**ОПРАВКИ ЗУБЧАТЫЕ (ШЛИЦЕВЫЕ)
ПРЯМОБОЧНЫЕ**

ГОСТ 18437-73—ГОСТ 18441-73

**ГОСТ
18437—73**

Изменение № 1 ГОСТ 18437—73 Оправки зубчатые (шлицевые) прямобоочные конические цетровые. Конструкция и размеры

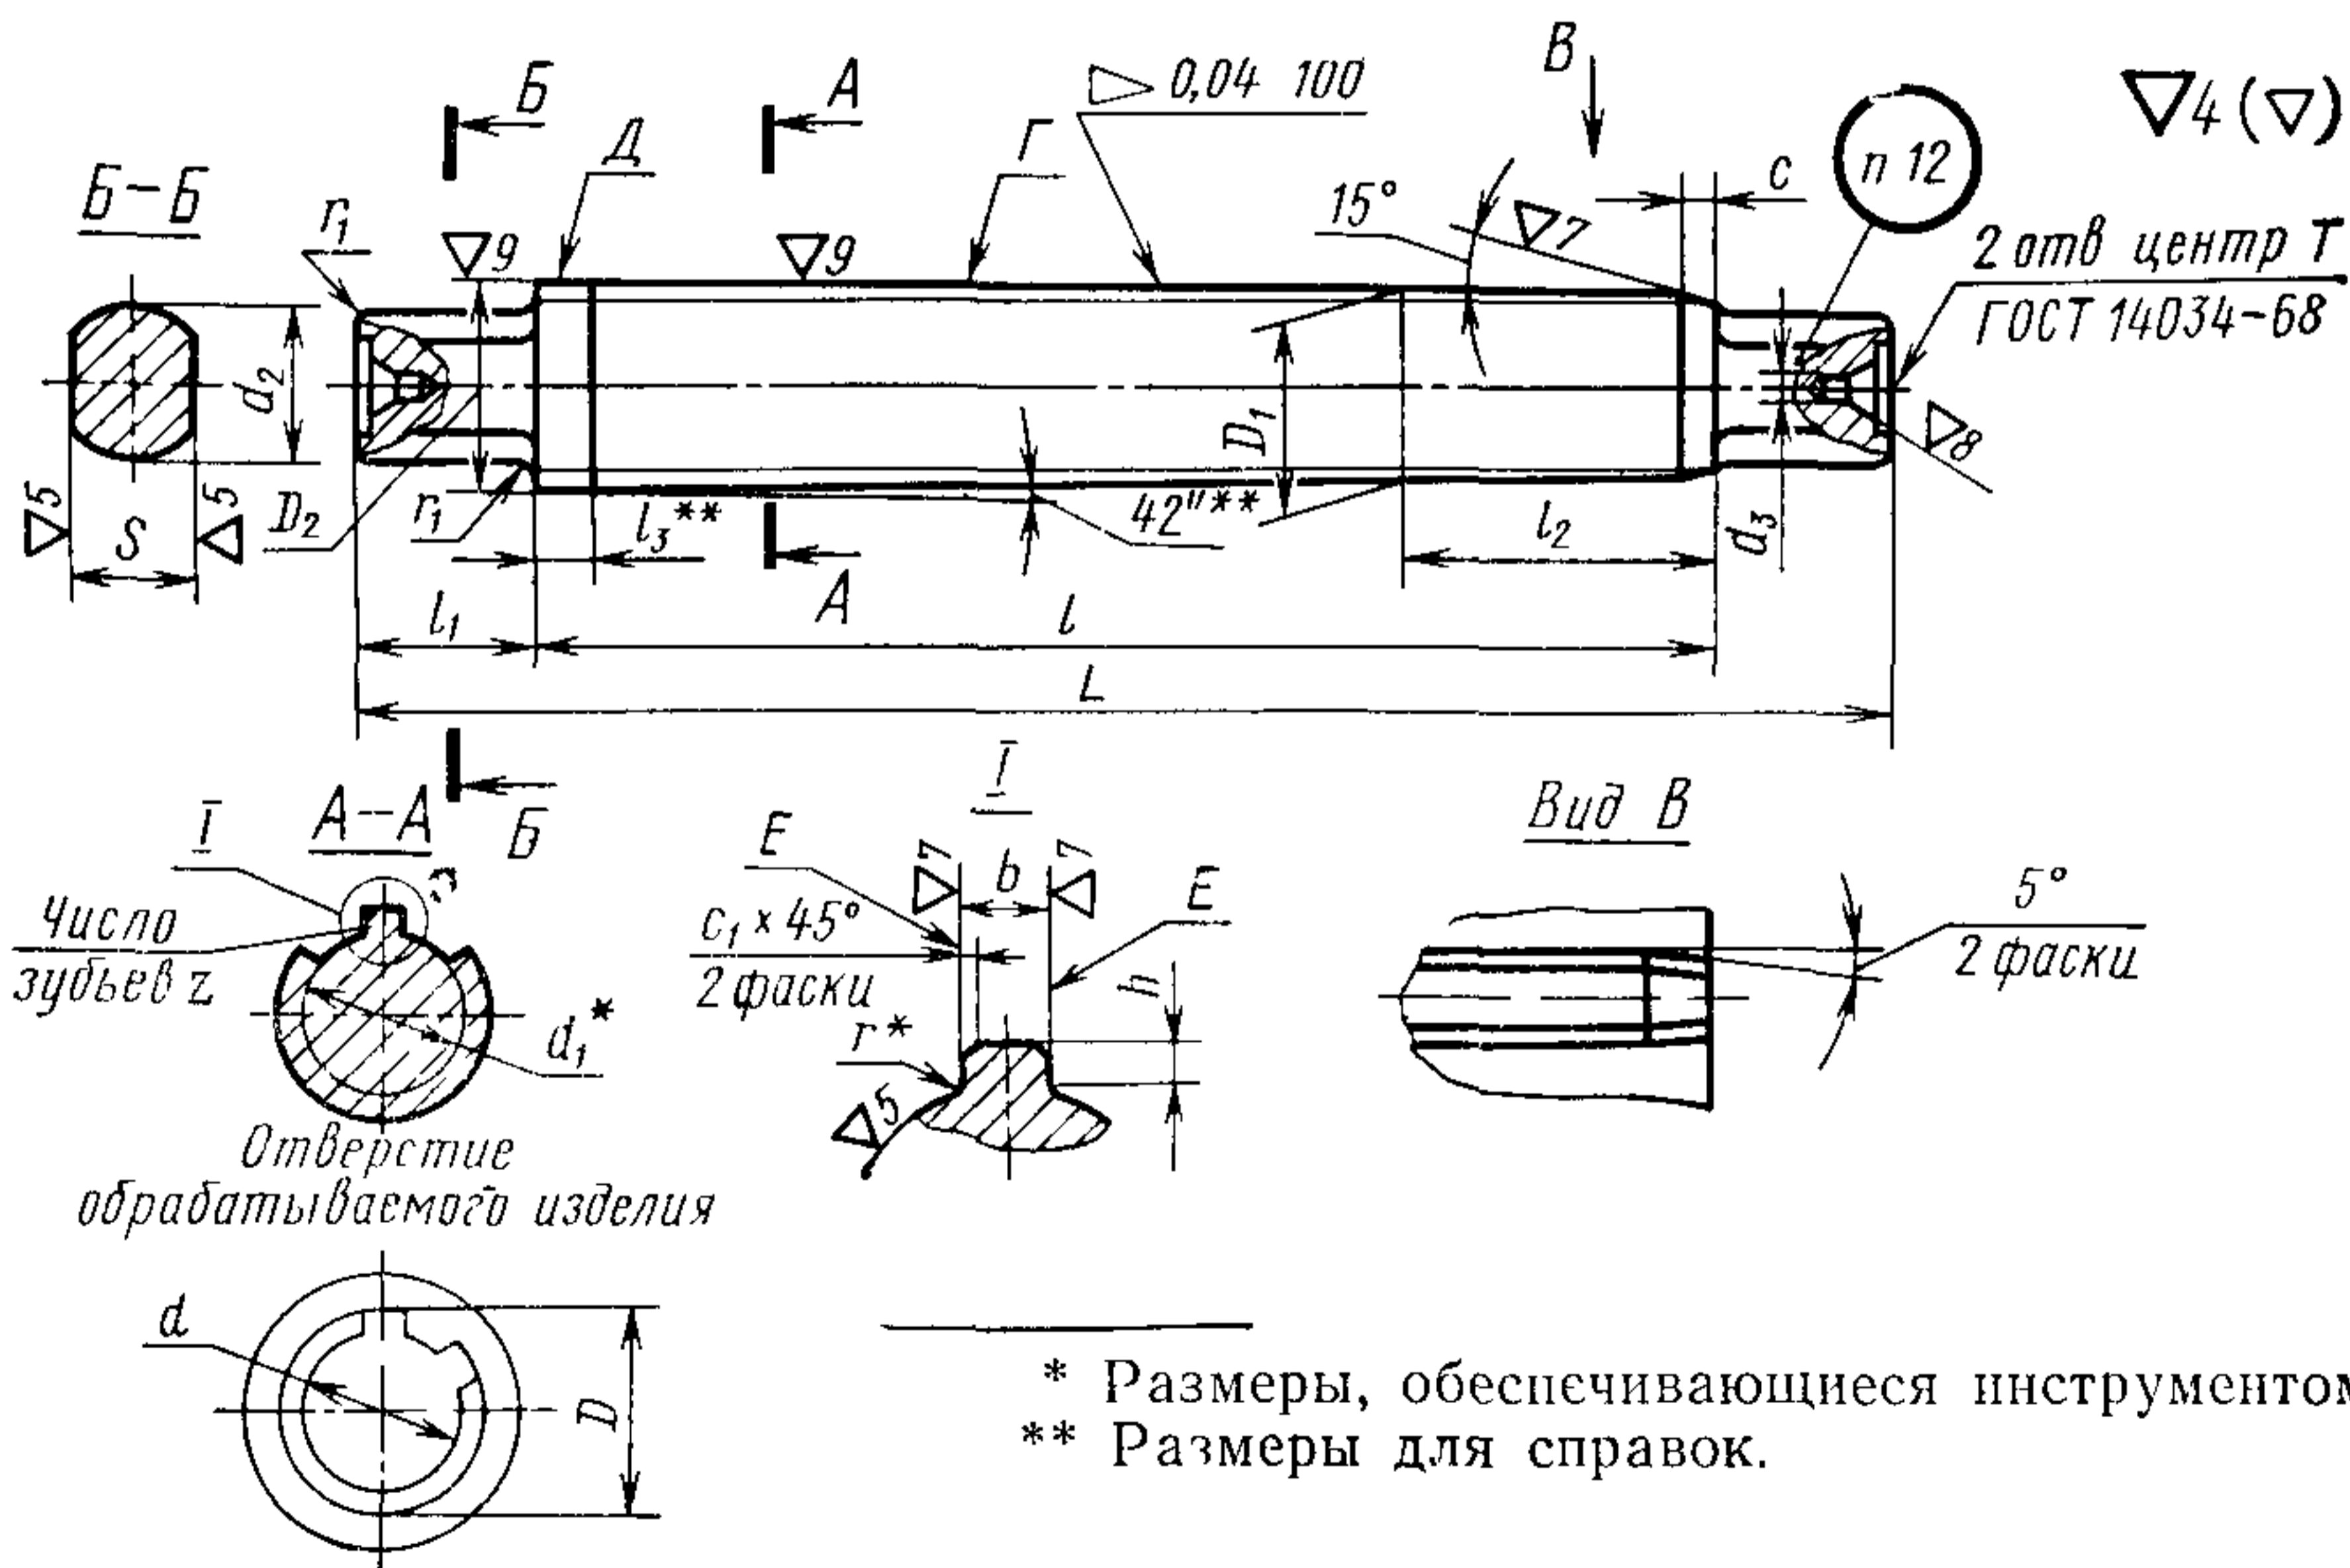
Пункт 2. Чертеж. Заменить обозначения и ссылку: $\nabla_4 (\nabla)$ на $\nabla_{6,7} (\nabla)$

∇_5 на $\nabla_{3,2}$, ∇_7 на $\nabla_{0,80}$, ∇_9 на $\nabla_{0,20}$, ГОСТ 14034—68 на

ГОСТ 14034—74; исключить обозначения: d_3 , ∇_8

Черт. 1

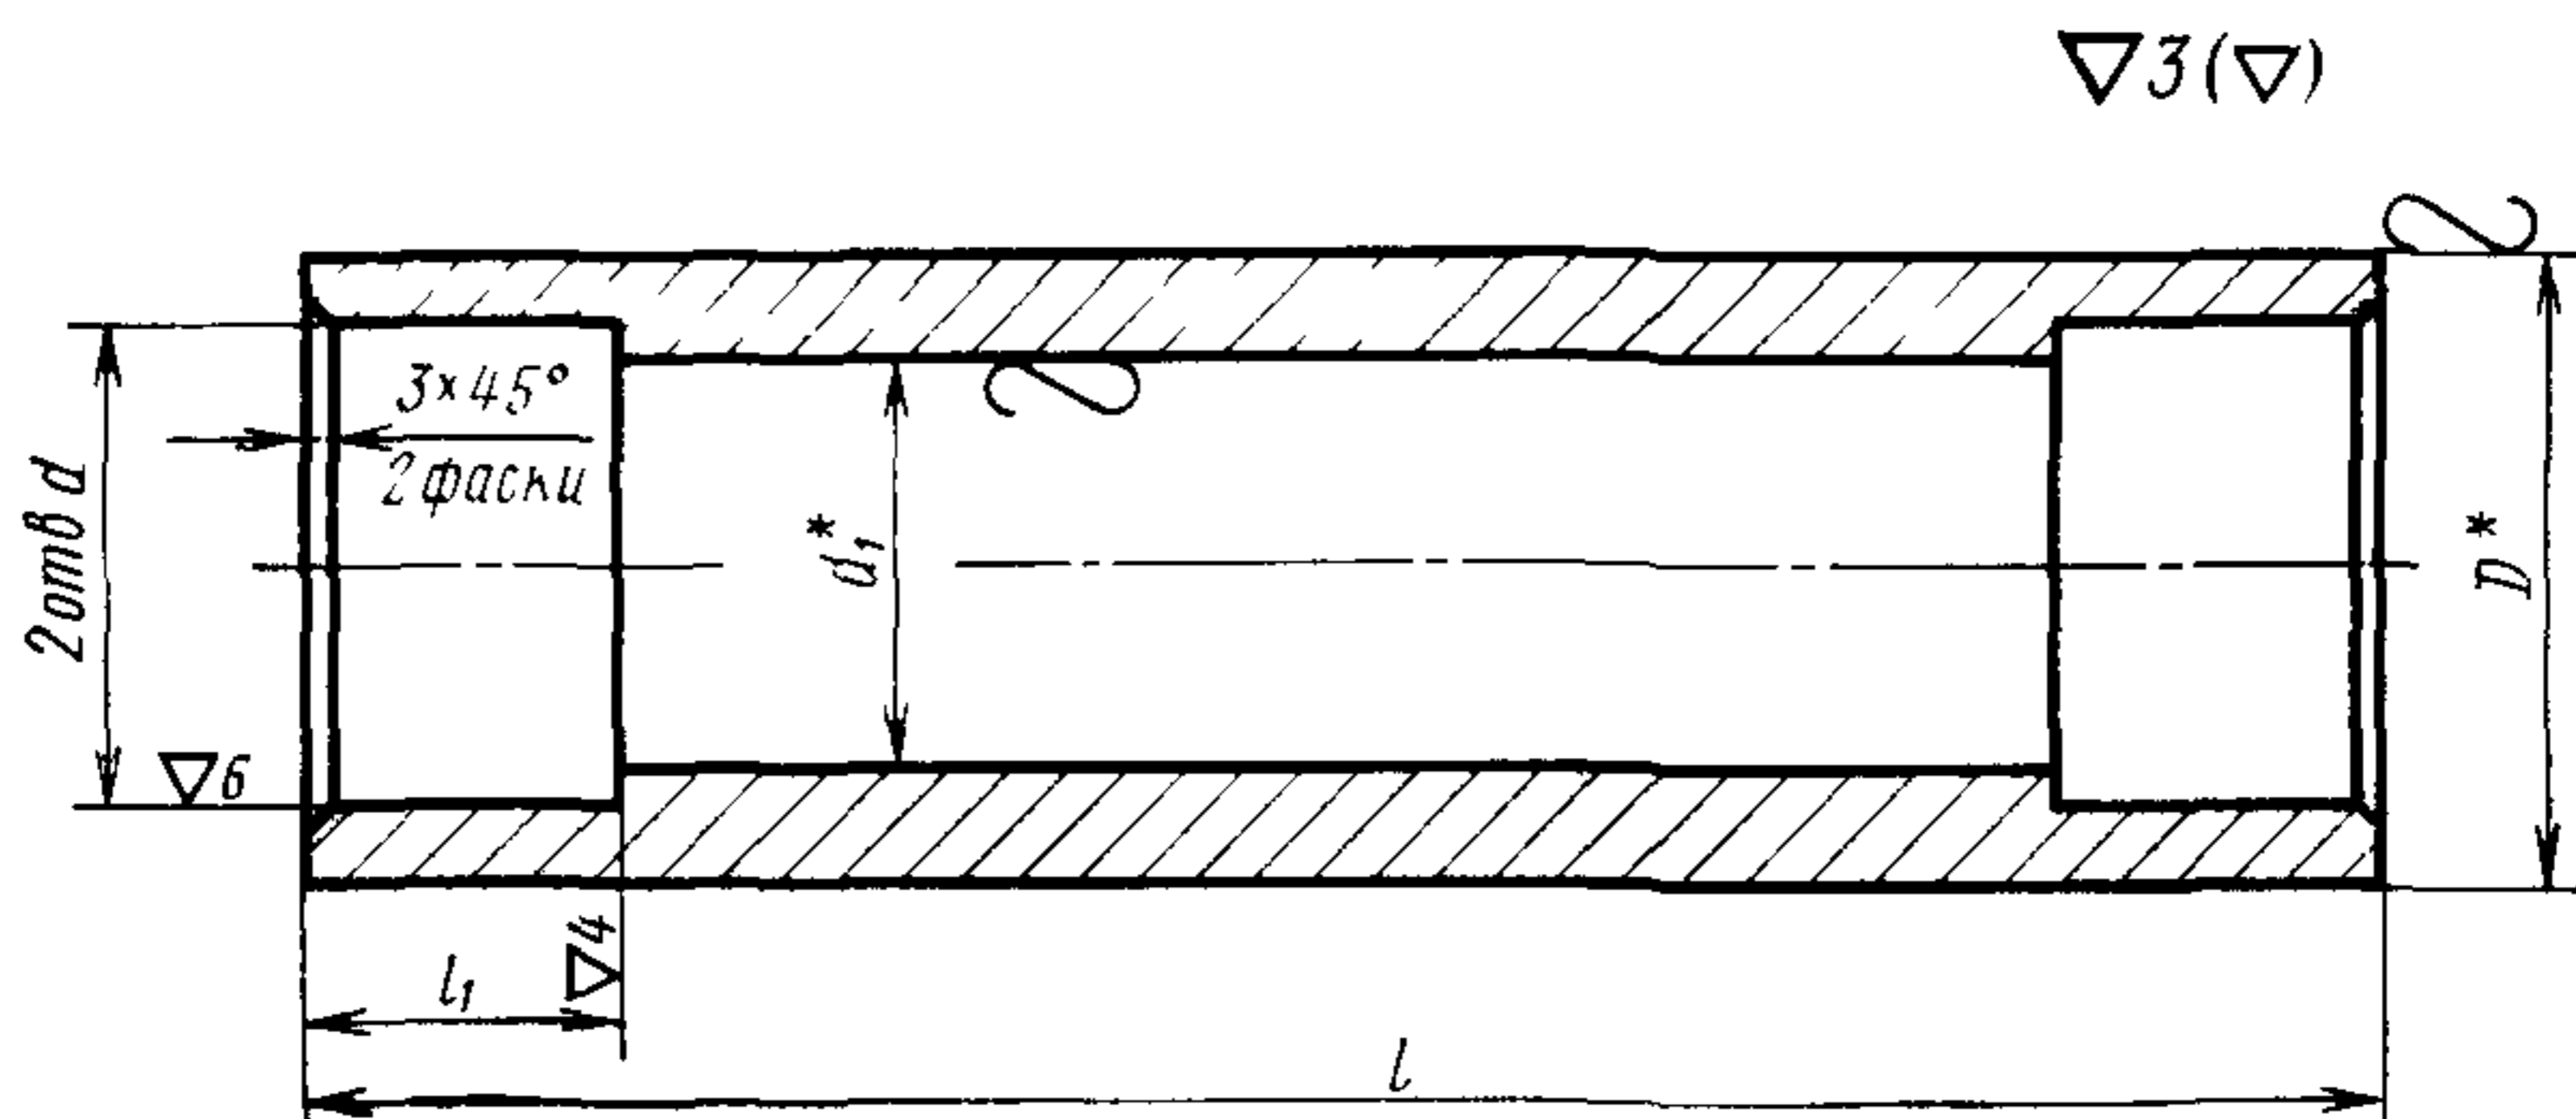
Приложение. Таблица 1. Графы «Обозначение оправок», «Обозначение заготовок» изложить в новой редакции:

Обозначение оправки	Обозначение заготовки	Обозначение оправки	Обозначение заготовки	Обозначение оправки	Обозначение заготовки
7150—0389	7150—0404	7150—0394	7150—0407	7150—0399	7150—0409
7150—0390	7150—0405	7150—0395		7150—0400	
7150—0391		7150—0396	7150—0408	7150—0401	7150—0410
7150—0392	7150—0406	7150—0397		7150—0402	7150—0411
7150—0393	7150—0407	7150—0398	7150—0409	7150—0403

заменить наименование графы: «Масса в кг» на «Масса, кг, не более»;

Черт. 3

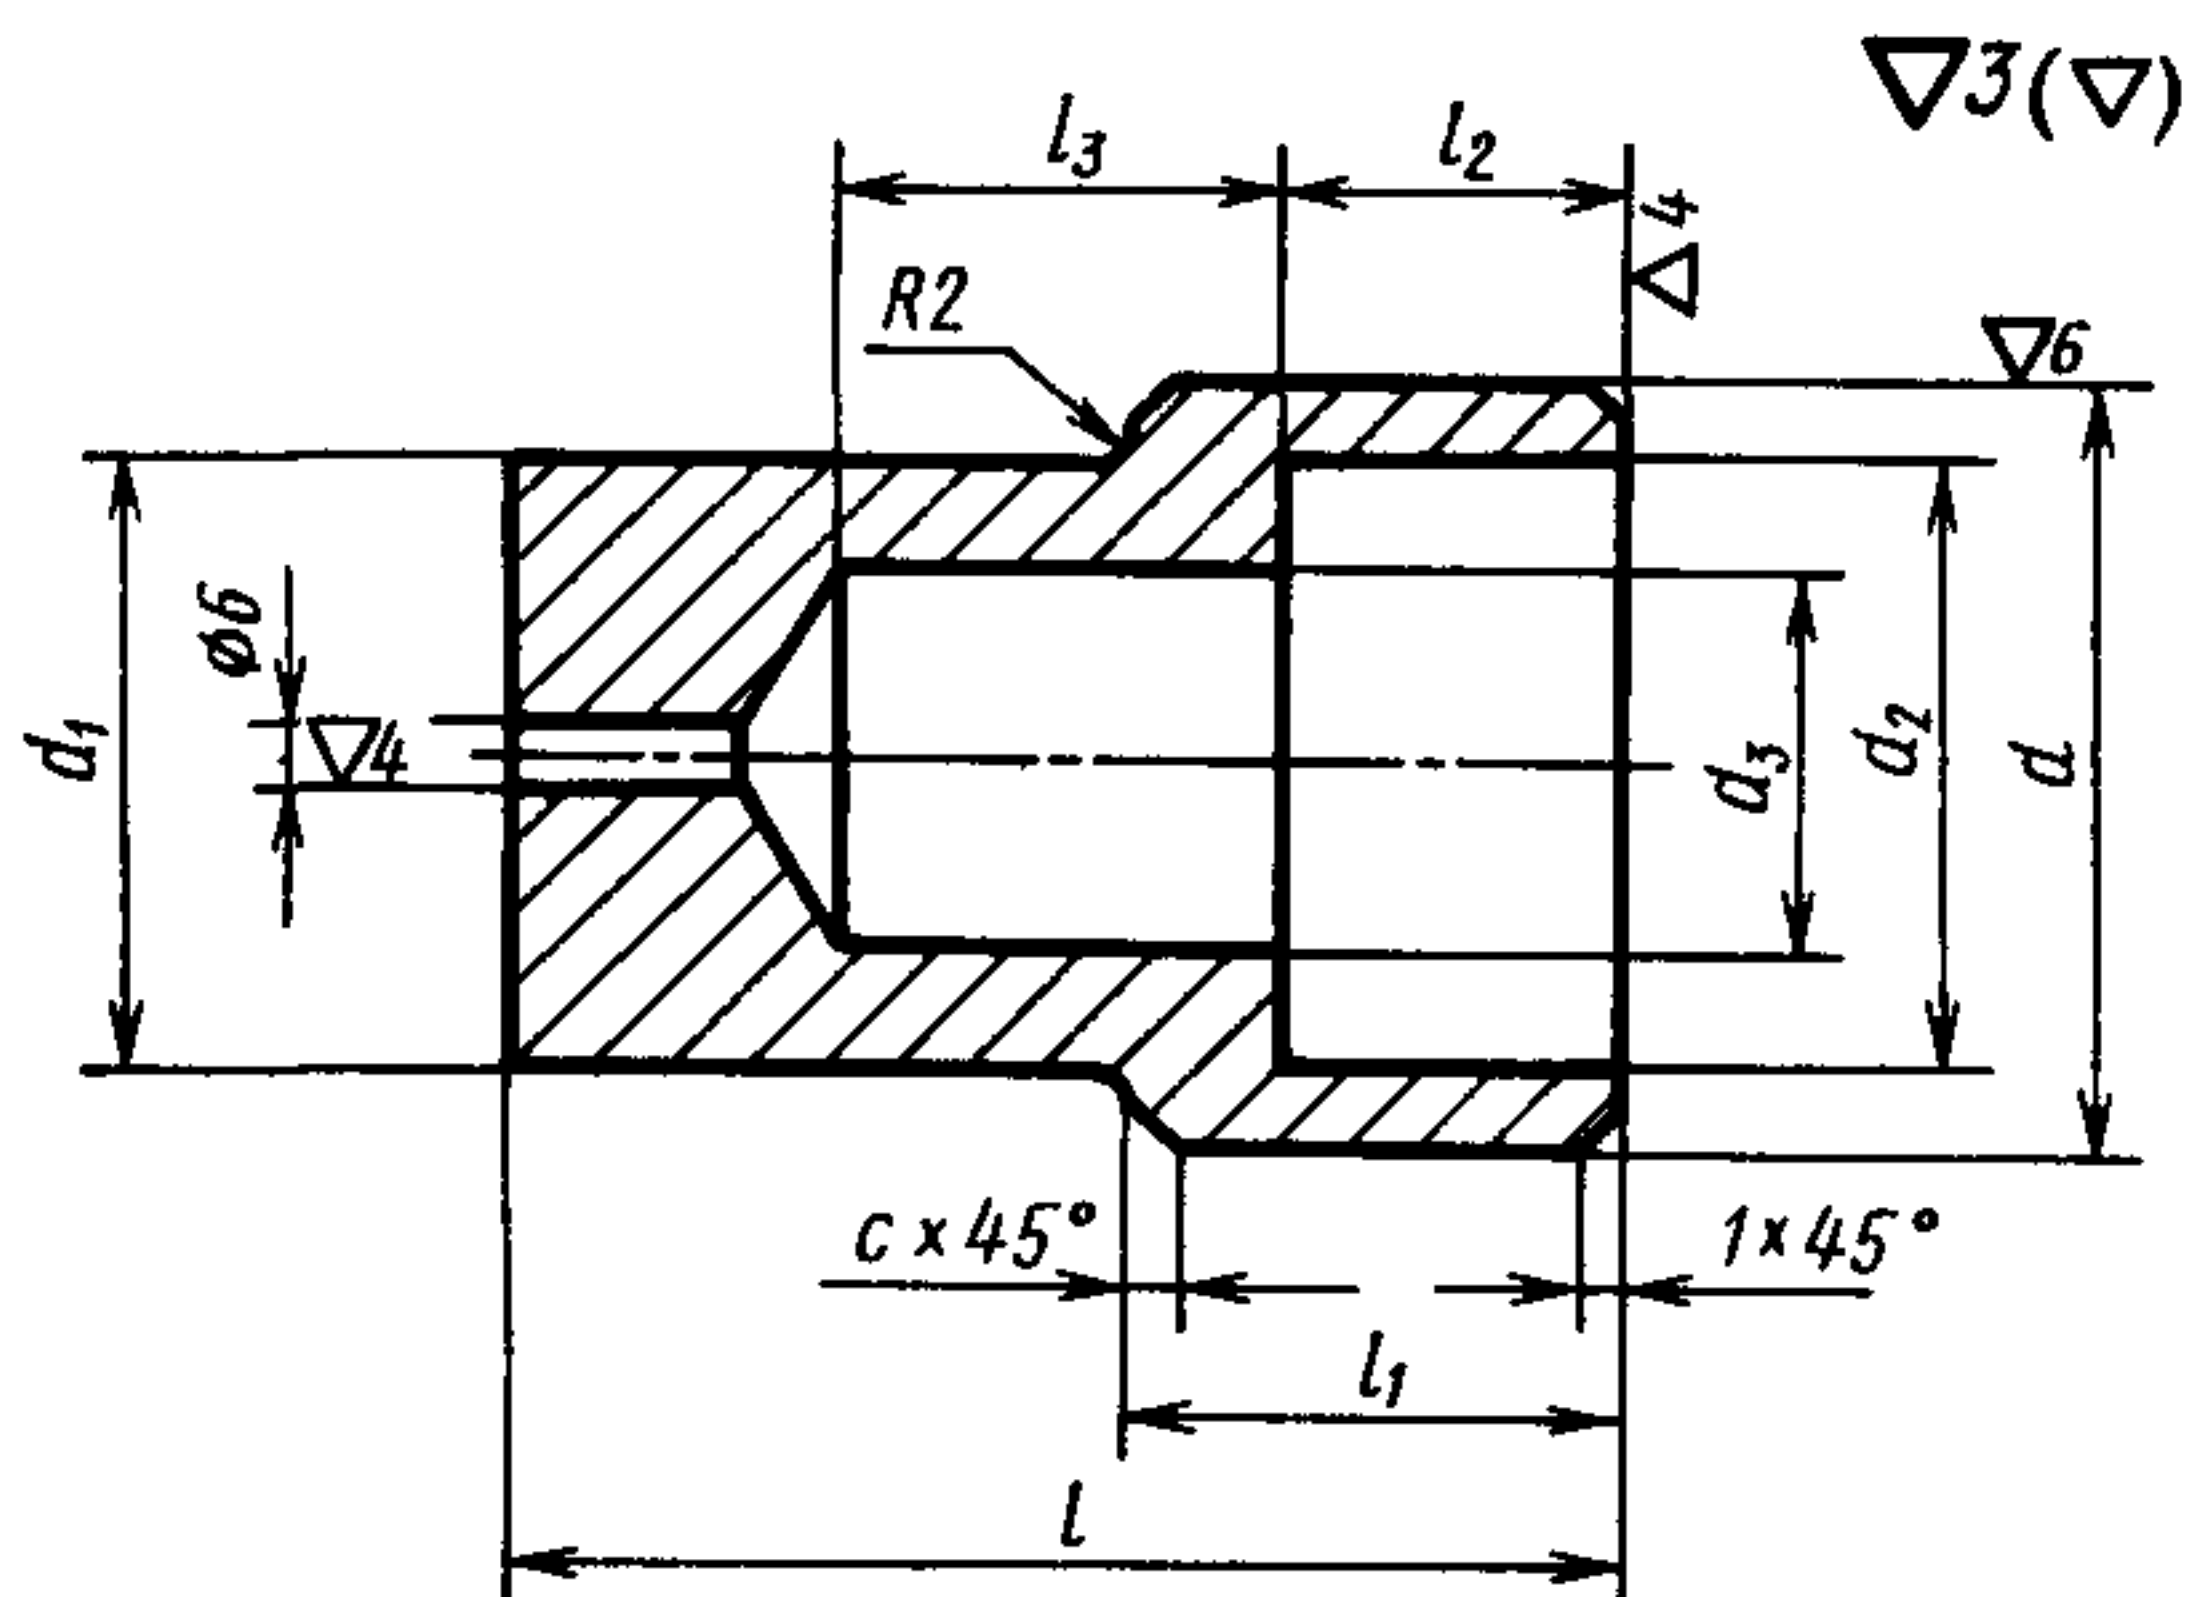
чертеж 2. Заменить обозначения: $\nabla 3 (\nabla)$ на $\sqrt{12,5} (\checkmark)$;

$\nabla 4$ на $\sqrt{6,3}$; $\nabla 6$ на $\sqrt{1,6}$;

таблица 3. Головка. Заменить обозначение: Pr1₃ на s7;

заменить наименование графы: «Масса в кг» на «Масса, кг, не более».
